**Droga powiatowa nr 3336 W**

PROJEKT ORGANIZACJI RUCHU  
PZD. U.420.1.39.2017  
**ZATWIERDZAM**

Opracowanie dokumentacji projektowej na przebudowę drogi powiatowej nr 3336 W  
Wieniawa-Przytyk- Jedlińsk o długości ok. 8,631 km

**STAŁA ORGANIZACJA RUCHU**

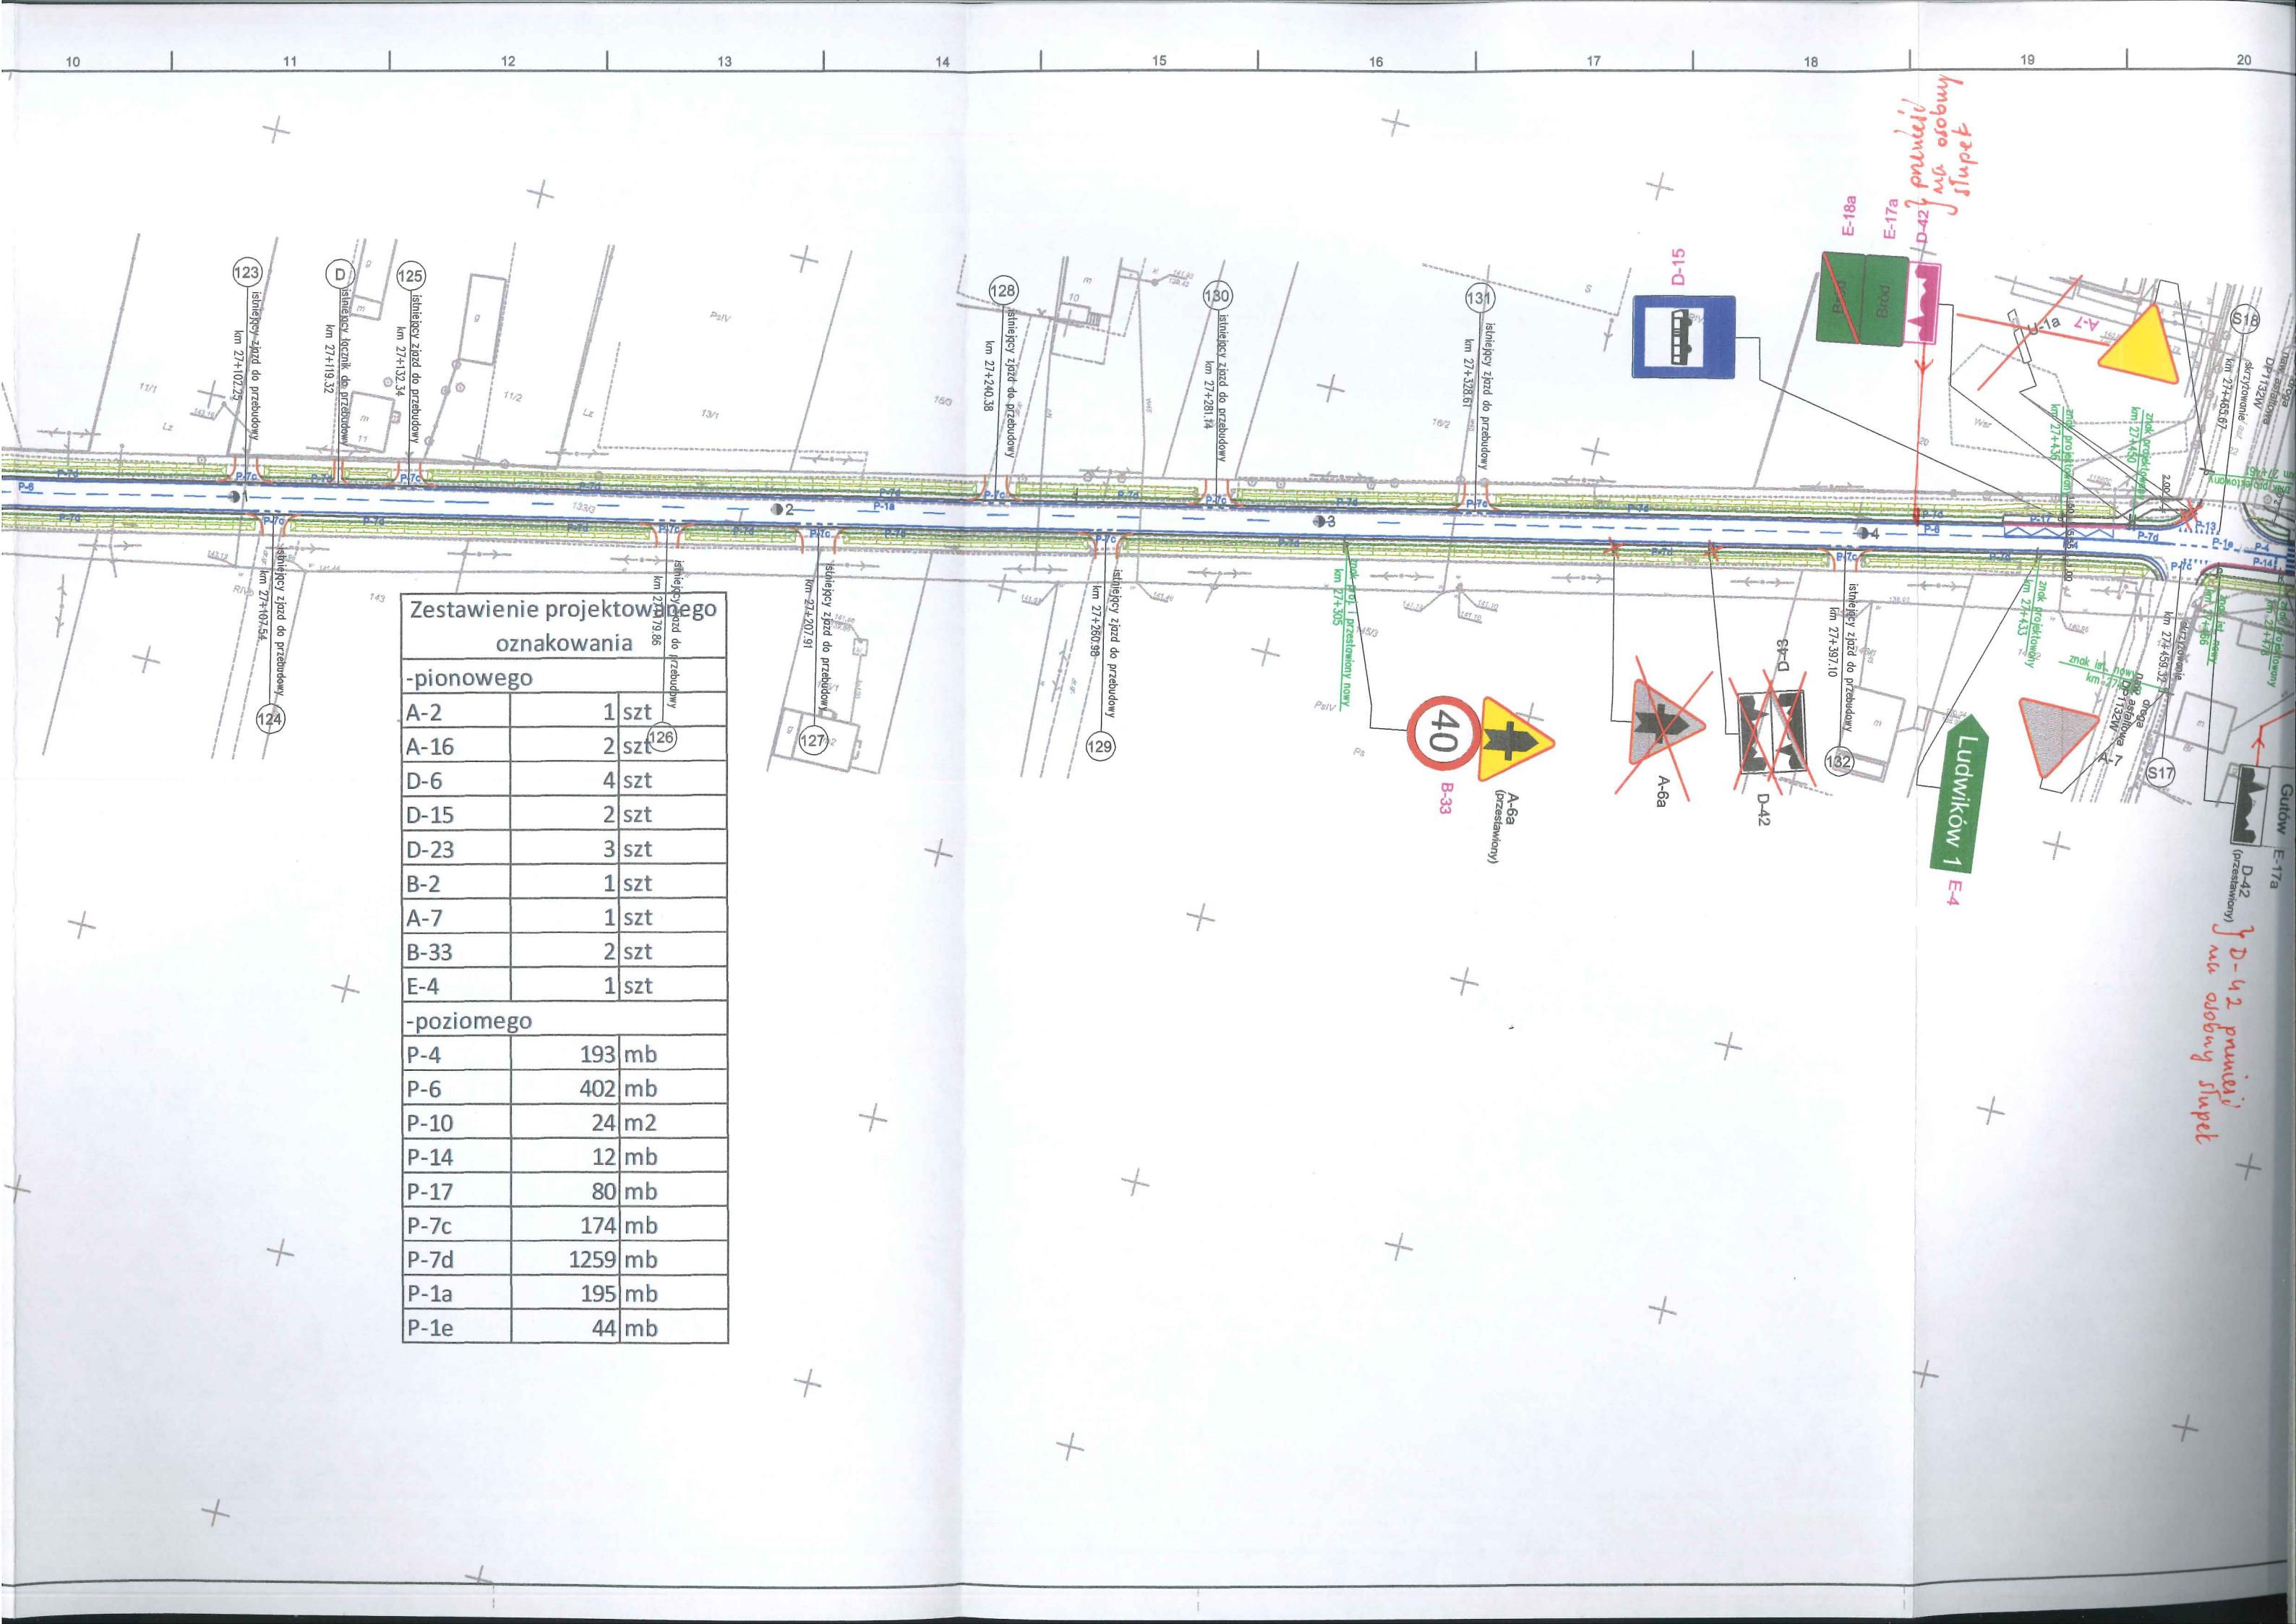
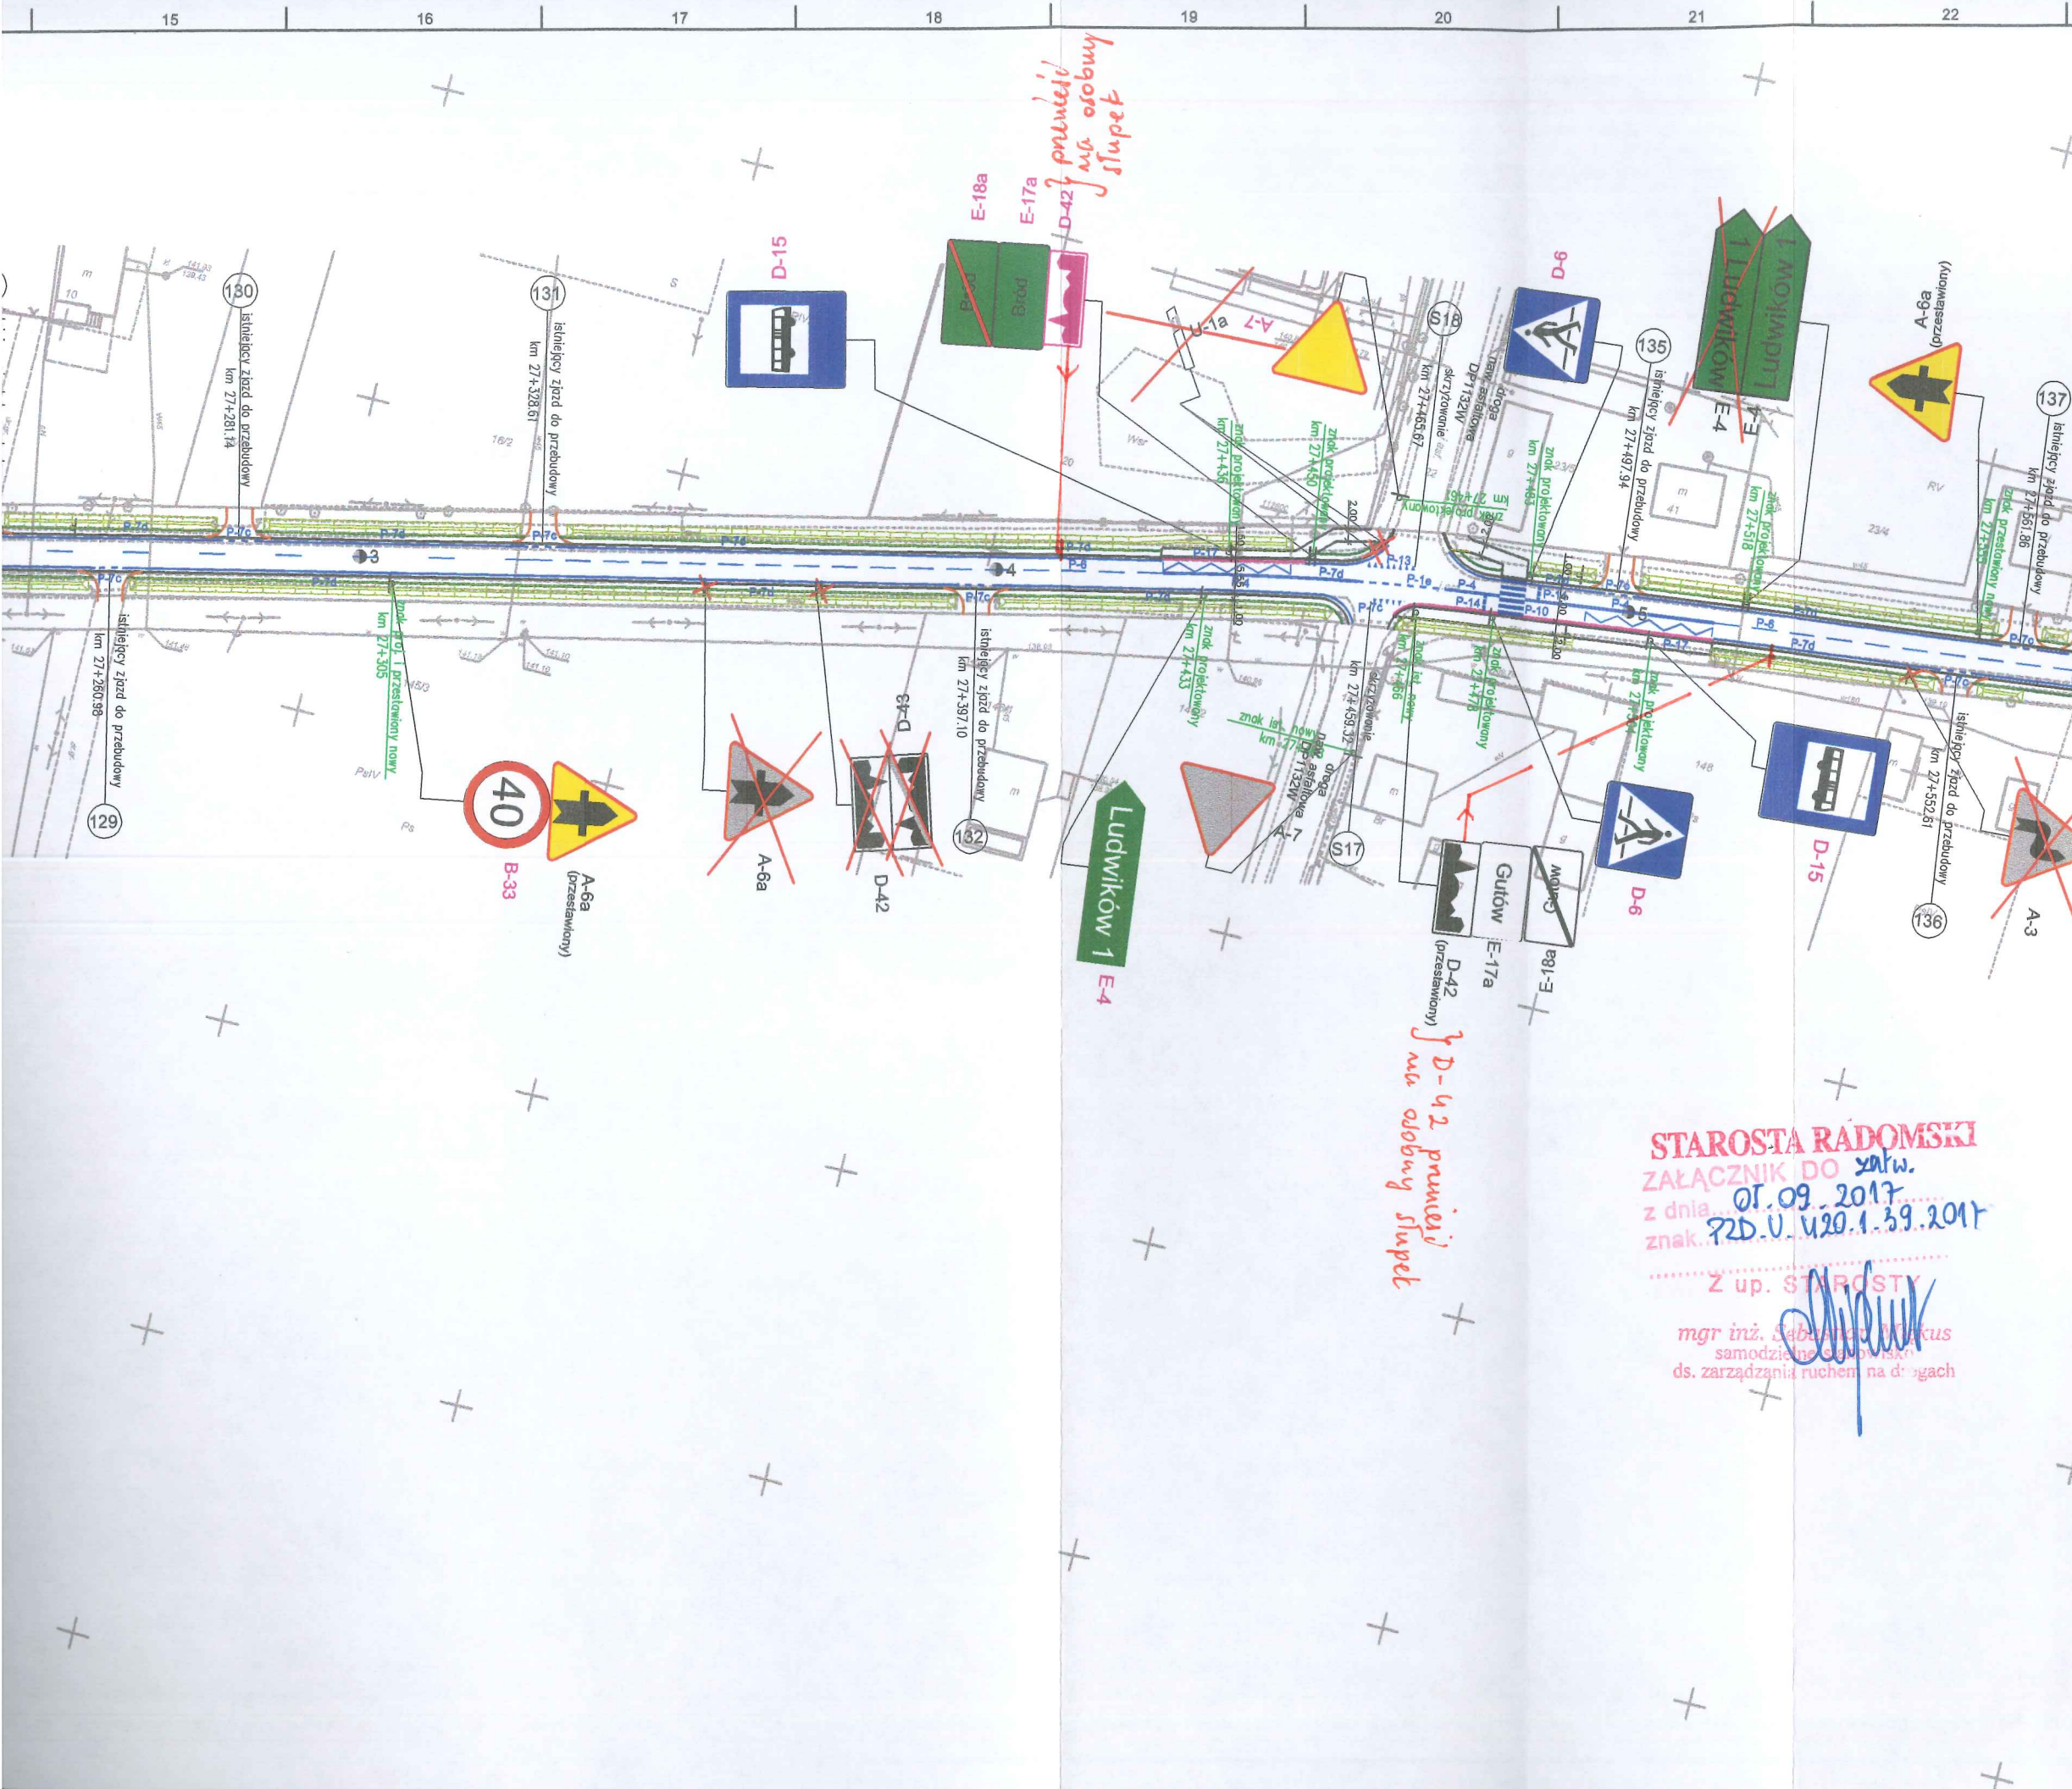
*D-42 musi osłony słupet*

*D-42 musi osłony słupet*
